**Vigtig produktmeddelelse – følgeskrivelse vedrørende
subkutanterbare cardioverter-defibrillatorer (S-ICD'er) af typen EMBLEM™
(model A209 og A219) og
subkutan S-ICD-elektrode af typen EMBLEM™ (model 3501)**

Emne: Vigtig meddelelse vedrørende medicinsk udstyr – opdatering af meddelelse fra august 2019

Emne: Vigtig meddelelse vedrørende medicinsk udstyr – subkutan S-ICD-elektrode af typen EMBLEM™ (model 3501) med risiko for brud på elektrodehuset (Boston Scientifics produktmeddelelsesreferencenummer: 92384167-FA).

Figur 1. Illustration af S-ICD-system *in vivo* med afbildning af programmerbare sensing-konfigurationer og det potentielle brudsted.

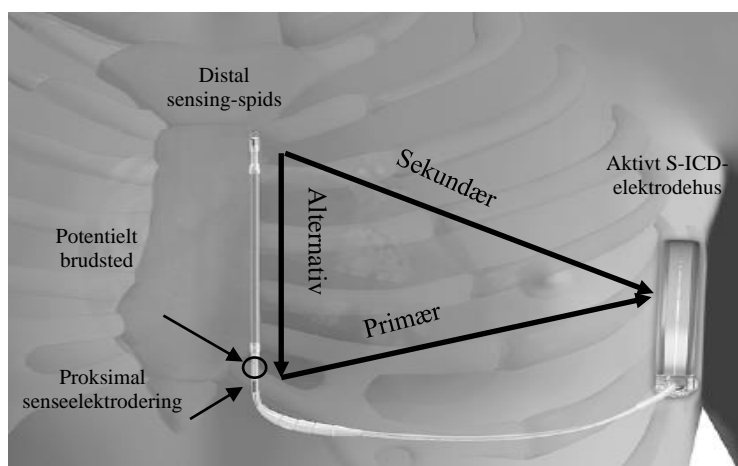
Ved samlingen af den subkutane S-ICD-elektrode af typen EMBLEM påføres der en smule klæbemiddel distalt i forhold til den proksimale senseelektrodering. Med tiden kan mekanisk belastning af dette sted på elektrodehuset medføre risiko for træthedsbrud startende fra det udvendige hulrum. Dette brud fortsætter derefter indad i retning mod den distale senseleder, der vender ind mod midten, hvilket til sidst medfører brud på de to højspændingsledere. Boston Scientific har indtil videre modtaget 27 indberetninger om brud på dette sted på elektrodehuset. Figur 1 er en illustration af S-ICD-systemet *in vivo*, hvor det er muligt at se det potentielle brudsted i forhold til de programmerbare sensing-konfigurationer (dvs. primær, sekundær og alternativ).

Figur 2. Eksempel på ikke-fysiologisk, mekanisk artefakt. Precursor-signalerne for artefaktet strækker sig ud til en af eller begge S-EKG'ets amplitudegrænseværdier.

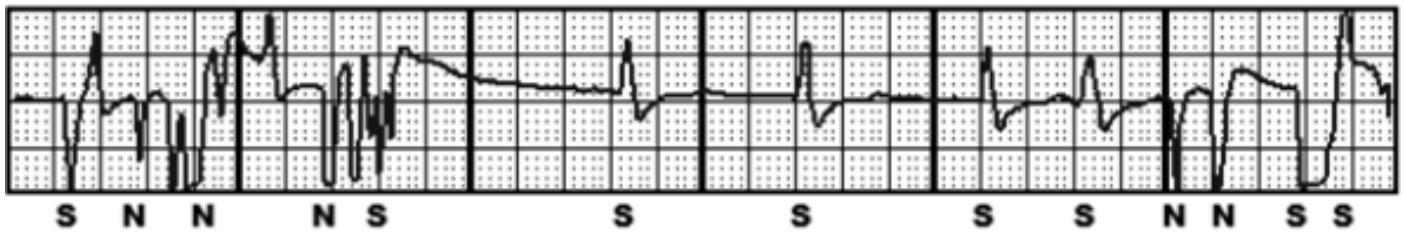
Dette brud kan registreres på to måder: i form af ikke-fysiologiske mekaniske artefakter og/eller en advarsel om høj impedans. Registreringsmetoden og -tidspunktet afhænger af den programmerede sensing-konfiguration og af, hvor fremskredne lederbruddene er. Et brud på en distal senseleder kan registreres via precursor-signaler for ikke-fysiologiske, mekaniske artefakter (se figur 2) i episodeelektrogrammer (S-EKG'er) i systemer, der er programmeret til en sekundær eller alternativ sensing-konfiguration. Disse precursor-signaler for artefakter kan også medføre et uheldigt stød. S-ICD-systemer, der er programmeret til en alternativ eller sekundær sensing-konfiguration, har udvist precursor-signaler for artefakter allerede to måneder før det tidspunkt, hvor træthedsbruddet når højspændingslederne. Hvis der opstår brud på begge højspændingsledere, er stødterapi ikke tilgængelig.

Med systemer, der er programmeret til primær sensing-konfiguration, registreres disse precursor-signaler for artefakter ikke, da bruddet opstår distalt i forhold til den proksimale senseelektrodering, og der forekommer derfor heller ikke u hensigtsmæssige stød (IAS). I primær sensing-konfiguration er det første tegn på et elektrodebrud på det ovenfor beskrevne sted en advarsel om høj impedans (i form af bilyde). I henhold til algoritmen for den automatiske ugentlige integritetstest forekommer den tilstand, der udløser advarslen, maksimalt otte dage efter det tidspunkt, hvor der opstår brud på begge højspændingsledere. Den kan dog forekomme tidligere efter et brud på en leder som følge af et stød på ambulatoriet. Ved mistanke om brud kan ekkokardiografisk scanning være til hjælp i forbindelse med vurdering af elektrodeintegritet. I tabel 1 ses en oversigt over registreringsmekanismer baseret på sensing-konfiguration.
